***Document de réponse à l'avis MRAE de Corse sur le
projet de centrale photovoltaïque au sol sur le
territoire de la commune de BONIFACIO (Corse du
Sud)***

Avis MRAE n° 2022CORSE/PC7

23 MARS 2023

**Continuités écologiques sur le quadrat
d'inventaire du site-projet n°2 retenu
(source ENDEMYS)**

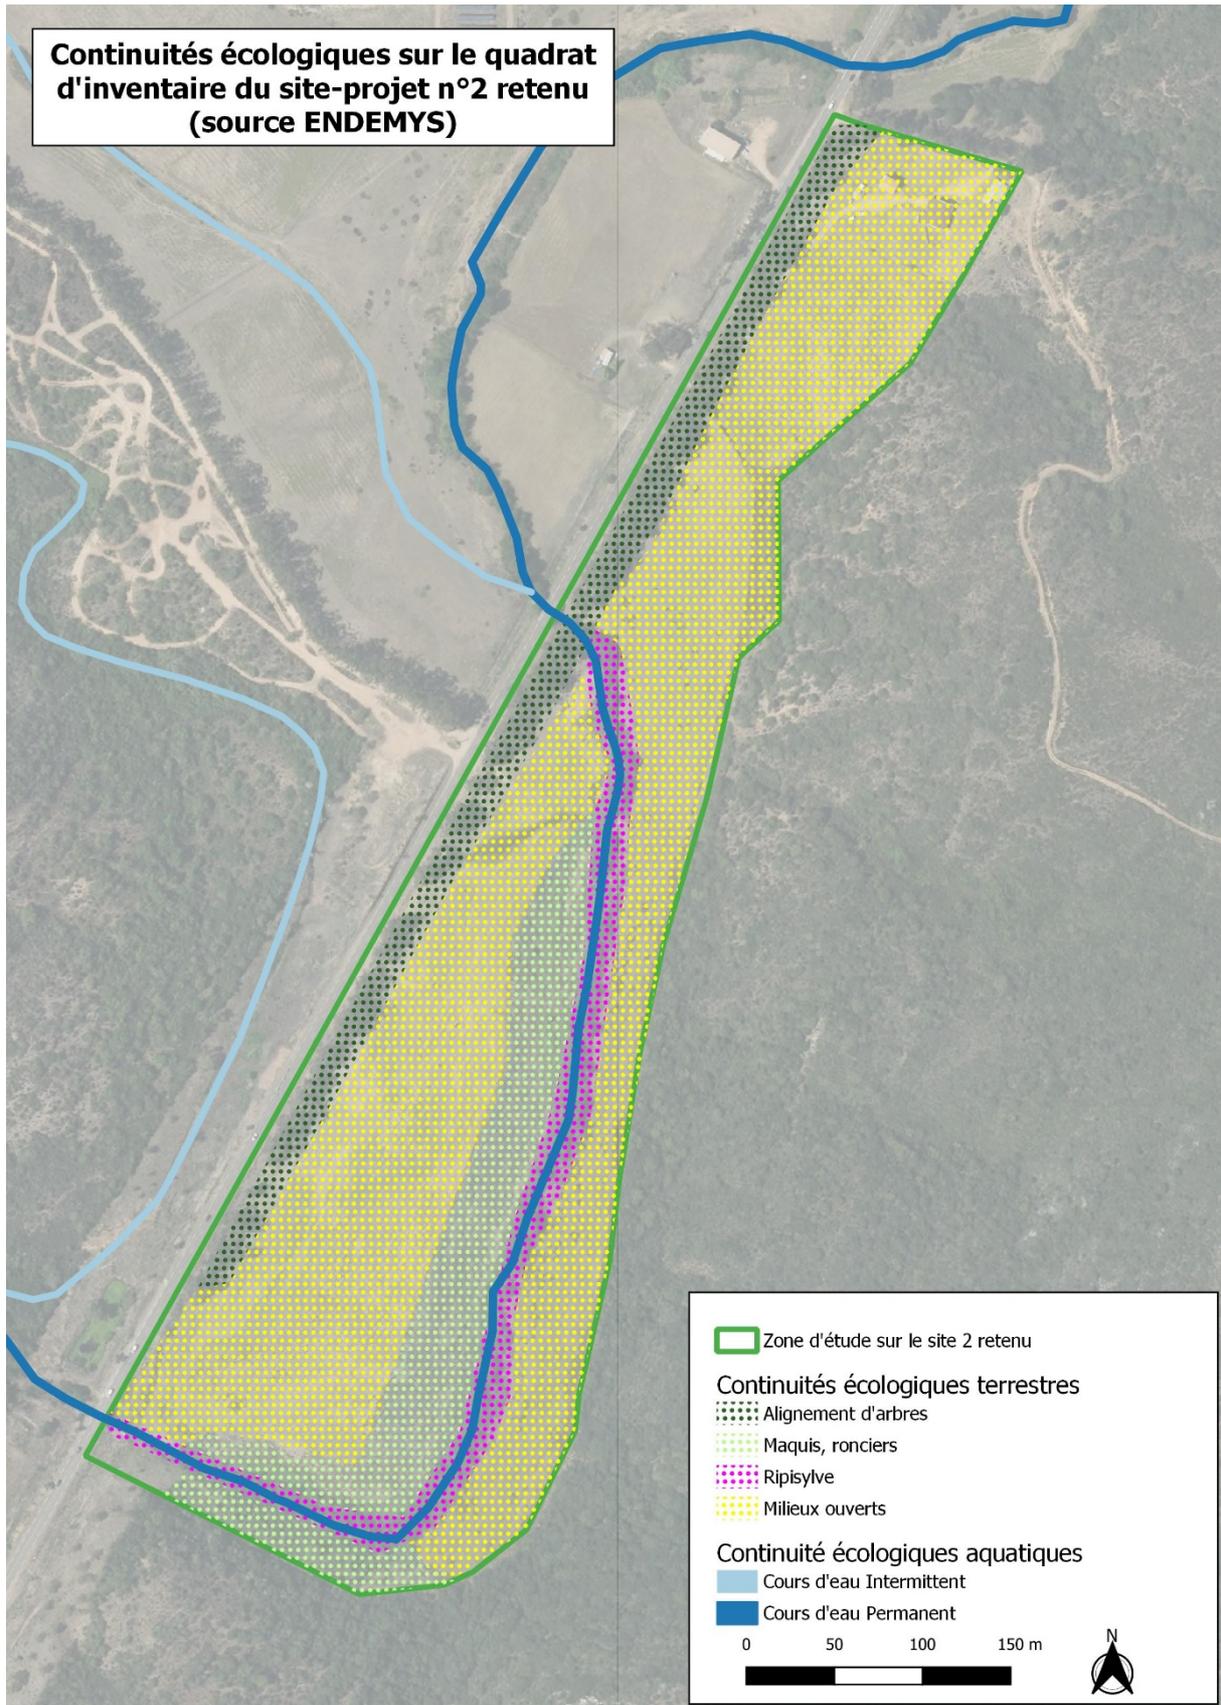
La MRAe recommande de compléter l'étude d'impact :

- en faisant une analyse plus approfondie des fonctionnalités et continuités écologiques, de celles qui sont à préserver, restaurer ou renforcer,*
- en définissant les mesures adaptées qui en découlent (zones tampon, préservation des arbres gîtes...),*
- en détaillant les essences utilisées, le nombre d'individus, les dimensions envisagées... pour la plantation de haies arborées en s'inspirant par exemple des fiches techniques rédigées par le Conservatoire des Espaces Naturels Corse pour la création de trames végétales fonctionnelles,*
- en identifiant la présence des arbres gîtes pour les chiroptères.*

Ci-dessous la carte des continuités écologiques à l'échelle du site n°2 retenu pour accueillir le parc photovoltaïque.

Le site est traversé par le ruisseau de Francolu qui est à la fois un corridor écologique et un habitat de reproduction et d'alimentation pour les espèces aquatiques (amphibiens) ; Le ruisseau et sa végétation rivulaire sont évitées par le projet photovoltaïque. Ses fonctionnalités et continuités écologiques, sont donc préserver.

Concernant la trame verte, quatre types de sous-trames sont présentes :

- Les milieux ouverts : ces espaces ont à la fois un rôle corridor écologique et une fonction d'habitat de reproduction et d'alimentation pour les espèces inféodées à ces milieux (reptiles principalement sur le site d'étude). Ces milieux sont en partie intercepté par les emprises du projet ;
- L'alignement d'arbres (eucalyptus) le long de la RT10 ; Il présente à la fois une fonction de corridor écologique et d'habitat de reproduction et d'alimentation pour les espèces inféodées à ces milieux. Les oiseaux inféodés aux habitats boisés y trouvent

supports de nidification, une zone de pose et un corridor. Les chauves-souris y trouvent quant à elles un corridor dans leur transit et éventuellement une zone de chasse, aucune cavité ou gîte n'a été détecté. Cet alignement d'arbres et ses fonctionnalités sont évités par le projet et donc préservés.

- Les maquis. Les zones de maquis plus ou moins ouverts sont favorables comme corridor écologique et habitat de reproduction, d'alimentation ou de repos pour un espèce inféodées à ces milieux. Les oiseaux inféodés aux habitats fermés y trouvent site de nidification, une zone de pose et un corridor. Les reptiles également y trouvent une zone favorable de reproduction ou de repos. Les zones emmaquisées et leurs fonctionnalités sont évitées par le projet et donc préservées.

- La ripisylve le long du ruisseau de Francolu : comme pour l'alignement d'arbres, la ripisylve présente à la fois une fonction de corridor écologique et d'habitat de reproduction et d'alimentation pour les espèces inféodées à ces milieux. Les oiseaux inféodés aux habitats boisés y trouvent supports de nidification, une zone de pose et un corridor. Les chauves-souris y trouvent quant à elles un corridor dans leur transit et éventuellement une zone de chasse, aucune cavité ou gîte n'a été détecté. La ripisylve est également un milieu favorable aux amphibiens. La ripisylve et ses fonctionnalités sont évitées par le projet et donc préservées.

Données d'observations faunistiques sur le quadrat d'inventaire du site-projet n°2 retenu (données ENDEMYS + données existantes à jour)

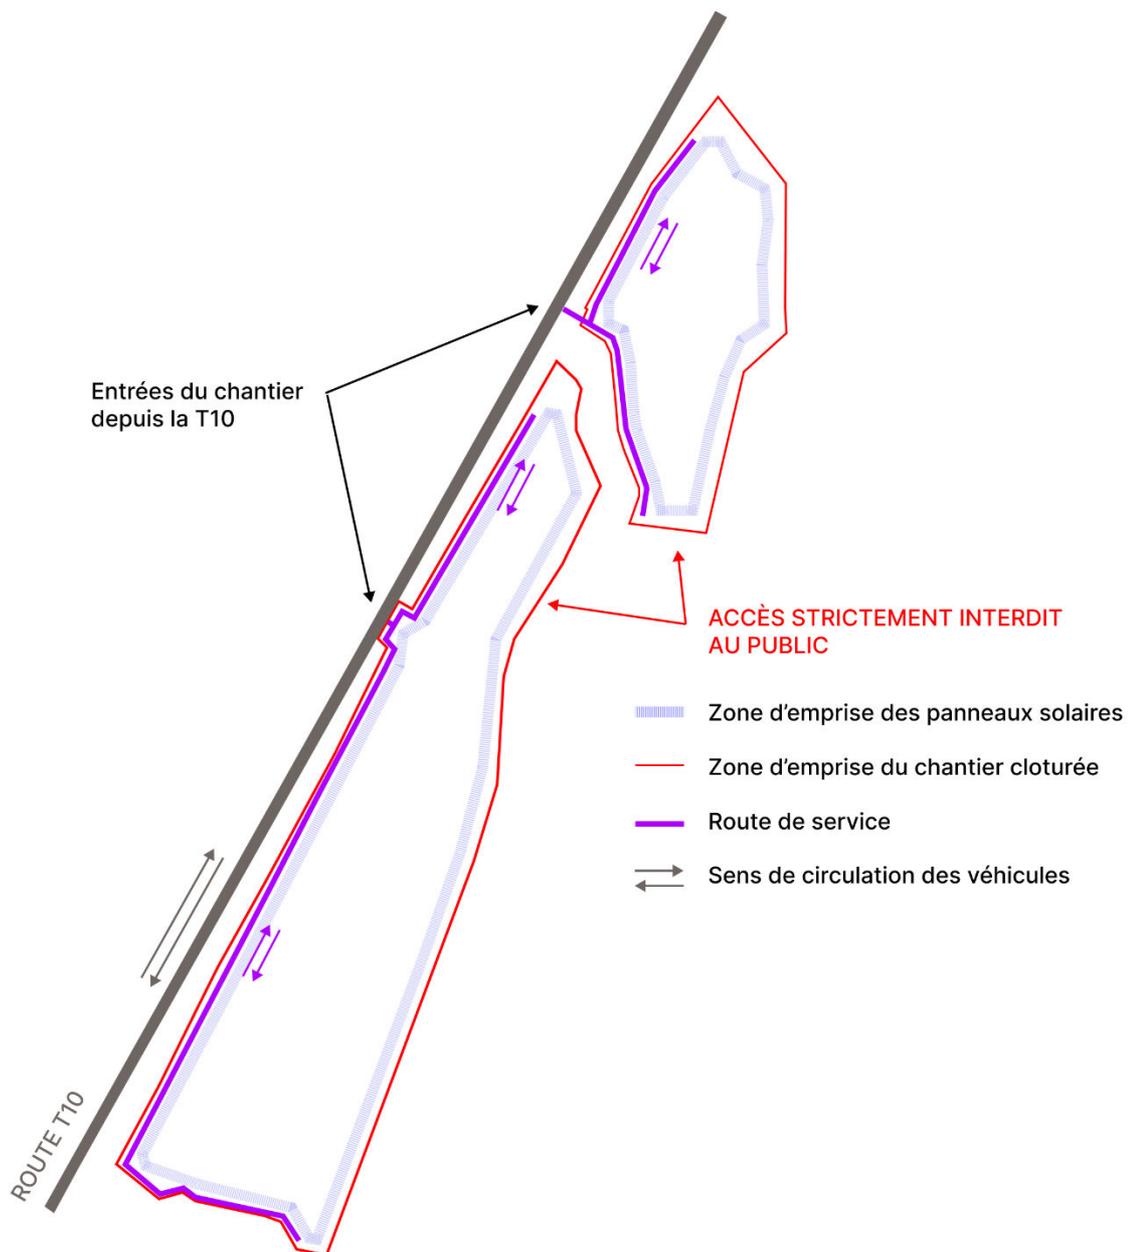
La MRAe recommande de compléter l'étude d'impact en représentant sous forme de cartographies les résultats des inventaires faunistiques et en précisant les protocoles d'observation utilisés.

Ci-dessous les résultats d'inventaires sous forme de cartographie où sont présentées les observations issues des données d'inventaires d'ENDEMYS de 2019 et 2020 et des données existantes mises à jour avec la base de données OPENOBS de l'INPN.

Plan de circulation des véhicules du Site n°2

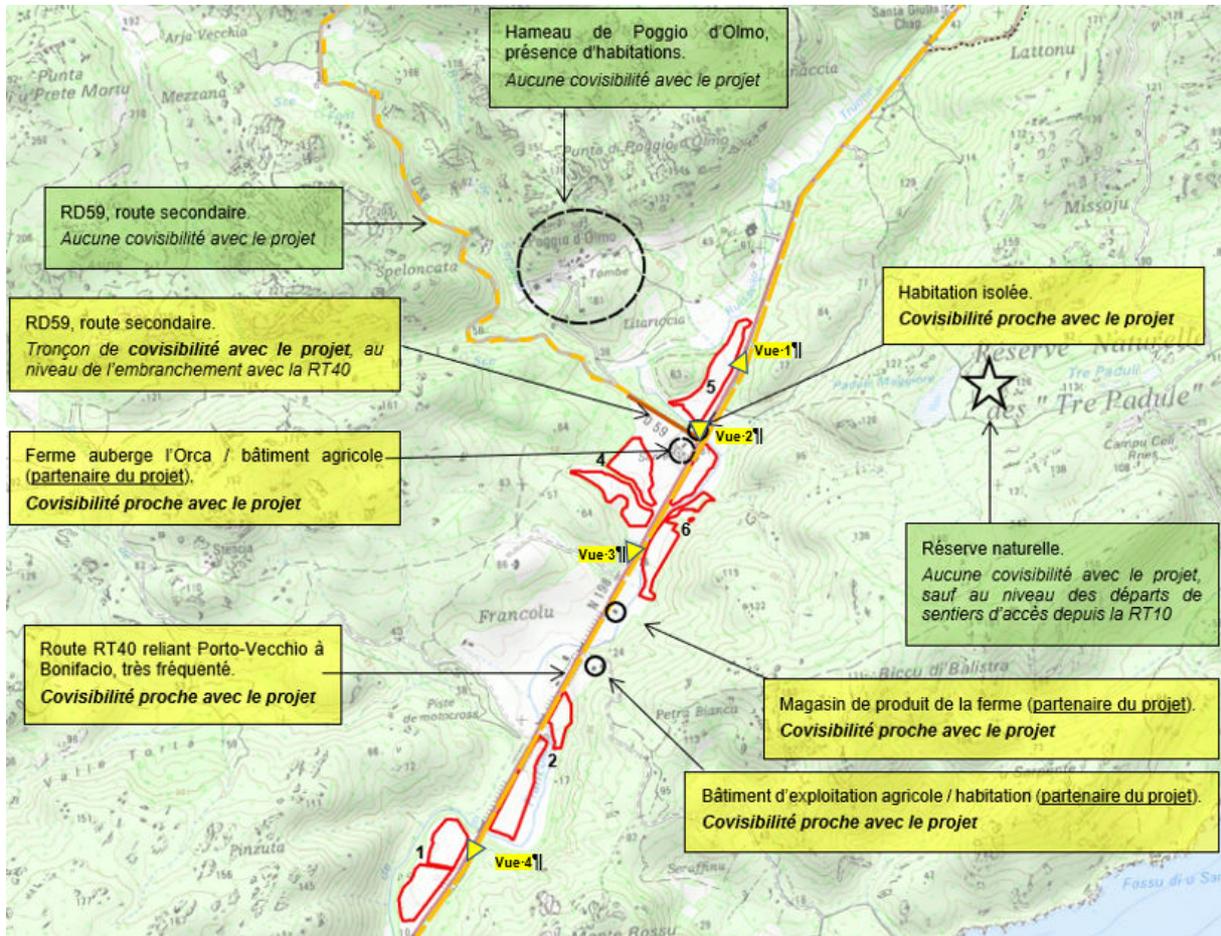
La MRAe recommande de compléter ces mesures générales, notamment par un plan de circulation des véhicules et une délimitation précise des emprises du chantier, en particulier celle des éventuels terrassements, avant-travaux.

Schéma paysager du Site n°2

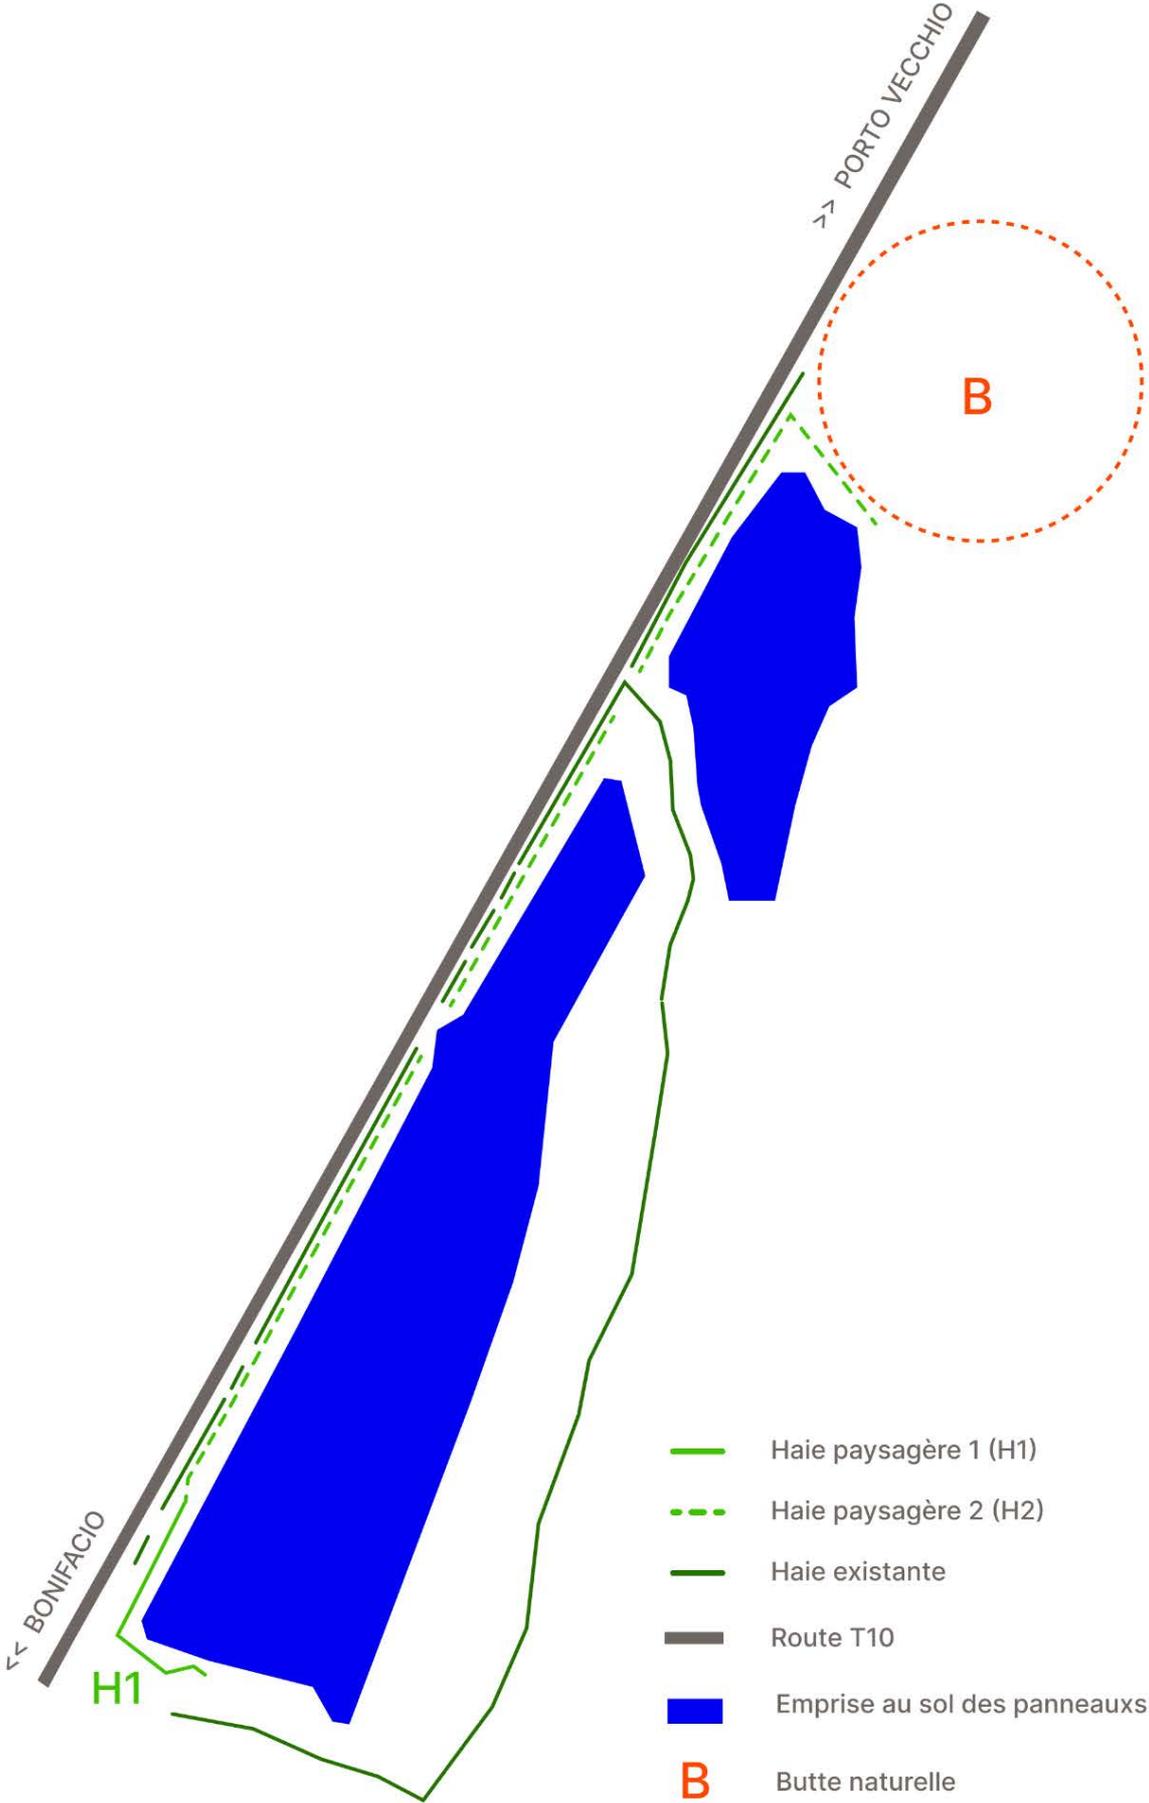
La MRAe recommande de compléter l'étude d'impact :

- a) en produisant un plan de masse paysager (pour chaque site) reprenant l'ensemble des éléments composants le parc photovoltaïque, tels que les modules, les postes de transformation et de livraison, les voies de circulation internes et périmétrales, le point de raccordement au réseau, les bosquets / arbres / haies à conserver ou à replanter, les accès, ainsi que la zone de stockage,**
- b) en montrant à l'aide de croquis, esquisses, photomontages... l'efficacité de l'unique mesure de réduction proposée pour limiter les covisibilités,**
- c) en proposant des mesures compensatoires au regard des effets cumulés au titre du paysage (comme la plantation de nouveaux arbres, la contribution à l'enfouissement du réseau aérien ou la requalification de zones dégradées).**

Dans ce sens de circulation, le projet est totalement invisible en amont du parc, grâce à la topographie naturelle du site, et à une butte (notifiée B sur le schéma paysager du Site n°2 ci-dessus) au nord du parc qui invisibilisera totalement le projet.

Cette covisibilité sera drastiquement réduite par la plantation d'une haie paysagère (notifiée H1 sur le schéma paysager du Site n°2 ci-dessus) composée d'essences locales et adaptées au terrain (arbousier, bruyère arborescente, chêne liège, lentisque...) et d'une hauteur d'au moins 2 mètres.

Cette haie existante sera donc renforcée par la plantation derrière celle-ci d'une haie paysagère (notifiée H2 sur le schéma paysager du Site n°2 ci-dessus) composée d'essences locales et adaptées au terrain (arbousier, bruyère arborescente, chêne liège, lentisque...) et d'une hauteur d'au moins 2 mètres.

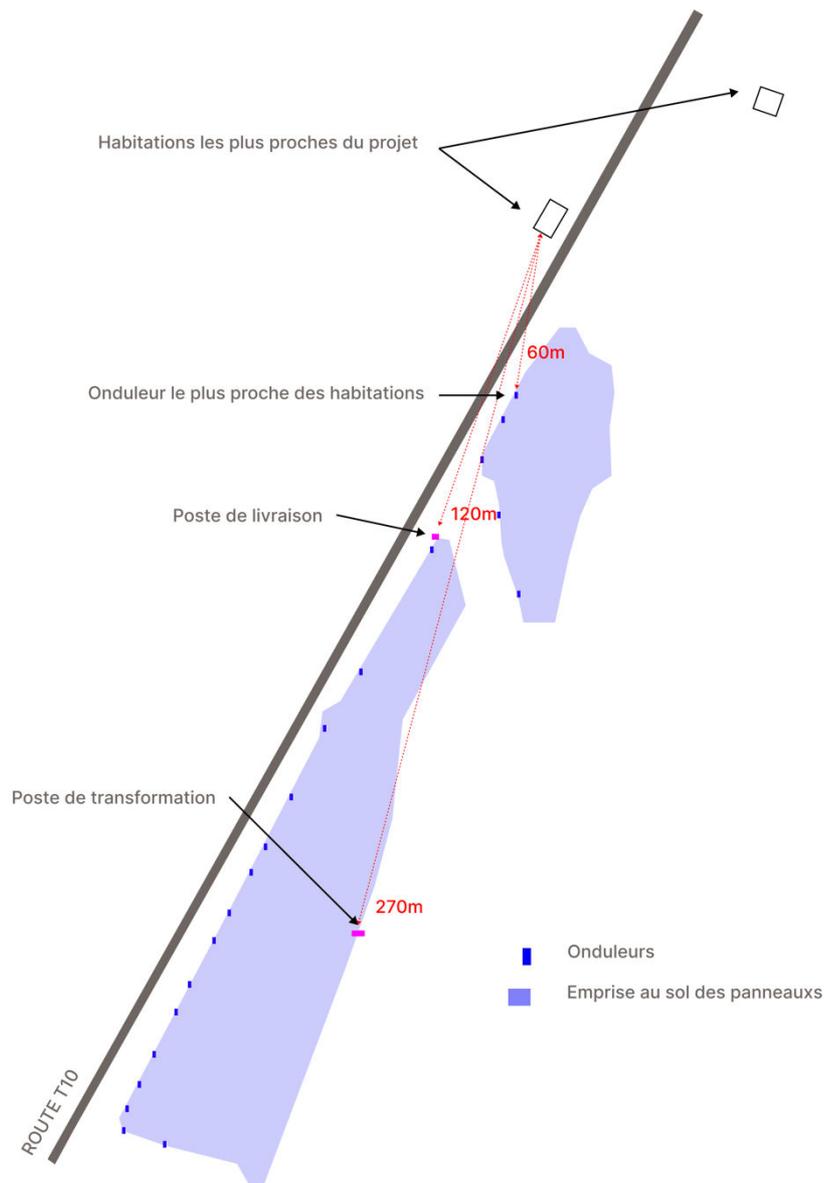
La MRAe recommande de compléter le dossier :
- en justifiant les raisons qui ont conduit à maintenir le positionnement des panneaux au sein des zonages de l'AZI du Francolu,
-en annexant l'étude hydraulique correspondante afin de s'assurer de la bonne prise en compte des risques d'inondation (pour le projet lui-même, et pour les zones aval le cas échéant).

Il n'a pas été techniquement possible d'éviter certaines zones identifiées dans l'AZI. Le maître d'ouvrage a réduit au maximum ses zones d'emprises. De plus, l'AZI ne constitue pas une servitude d'utilité publique mais est un zonage permettant d'informer le public sur le potentiel risque inondation d'une parcelle. Celle-ci n'est pas basée sur une étude hydraulique comme un PPRI. L'AZI ne comporte pas non plus d'aléas réglementaires mais il permet de déterminer si le porteur de projet se situe au sein d'un lit majeur ou mineur d'un cours d'eau. Par ailleurs, le positionnement des panneaux photovoltaïques ne constitue pas un obstacle à l'écoulement des crues.
